改善箇所説明図

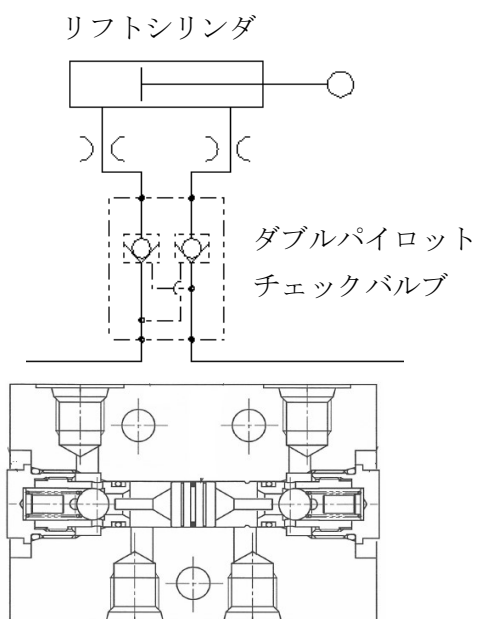
不具合発生箇所
油圧ホース

不具合発生箇所
油圧機器（チェックバルブ）

清掃車の作業装置の油圧回路において、チェックバルブの選定が不十分なため、作業用エンジン等からの熱により、配管内の圧力が上昇することがある。そのため、圧力により作業装置のチェックバルブが開かず、作業装置停止後、清掃装置（左右ブラシ）が格納できないことから、他の交通を妨げるおそれがある。
また、繰り返し高い圧力を油圧ホースが受けると、破損するおそれがある。

全車両、作業装置のチェックバルブを対策品に交換する。

また、油圧ホースを新品に交換し、油圧ホース遮熱板を取り付ける。

ダブルパイロットチェックバルブ詳細図

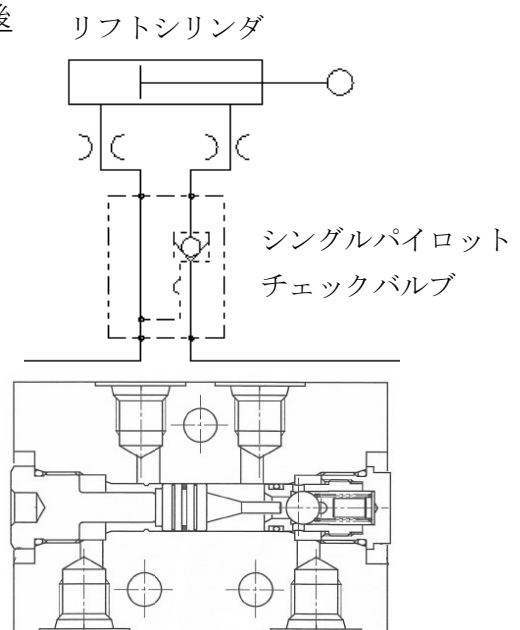
改善前

改善後

シングルパイロットチェックバルブ詳細図
